## Vorlage Nr. 096/25

Betreff: **Bebauungsplan Nr. 355,**  
**Kennwort: "Merschkensheideweg / Elter Straße", der Stadt Rheine**

- I. **Abwägungsbeschluss**
- II. **Offenlegungsbeschluss**

## ANLAGE 1 zur Vorlage Nr. 096/25

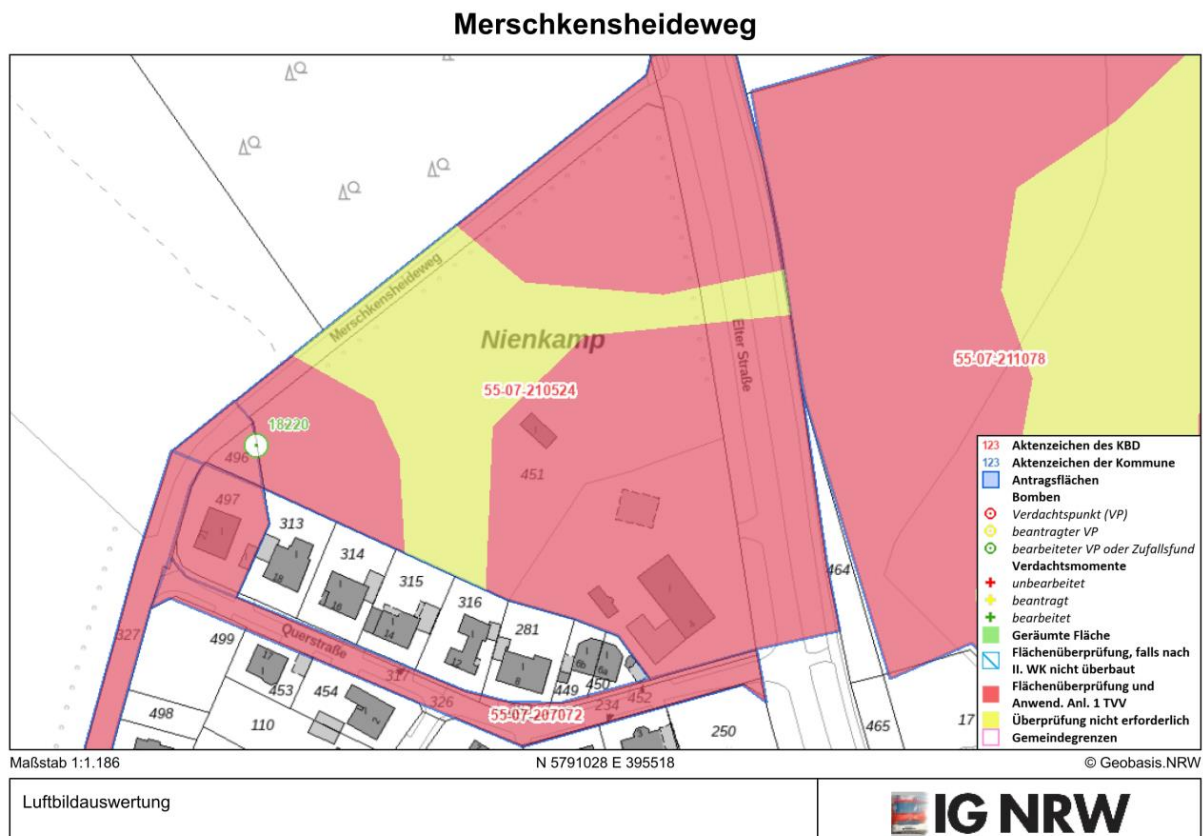
„Bitte folgenden Hinweis im Bebauungsplan aufnehmen sowie den im Anhang befindlichen Lageplan (als pdf-Datei bzw. als shape-Datei) in der Planzeichnung berücksichtigen:

Da es sich bei dem Gebiet bzw. bei Teilen des Gebietes um Flächen handelt, auf denen Blindgänger oder Munitionsreste aus dem zweiten Weltkrieg vorhanden sein könnten, hat der Kampfmittelräumdienst der Bezirksregierung Arnsberg eine Luftbildauswertung durchgeführt. Der Blindgängerverdachtspunkt 18220 ist bereits untersucht worden. In seiner Stellungnahme erklärt der Kampfmittelräumdienst, dass eine systematische Absuche der belasteten Gebiete erforderlich ist.

Wie in der Begründung dargestellt ist im Rahmen des Planverfahrens eine Kampfmittelerkundung durchgeführt worden. Im Rahmen der Bohrlochdetektion wurden keine Hinweise auf Bombenblindgänger festgestellt. Da das Gelände in Teilen jedoch als „bombardierte Fläche“

gilt, muss zur endgültigen Freigabe durch die Stadt Rheine eine Flächendetektion gemacht werden. Die „Hinweise für die Vorbereitung einer Räumstelle bzw. einer Baustelle im Hinblick auf Maßnahmen zur Kampfmittelerkundung und zur Kampfmittelbeseitigung“ der Bezirksregierung Arnsberg sind entsprechend zu beachten.

Eine Änderung der Planunterlagen ist nicht erforderlich.
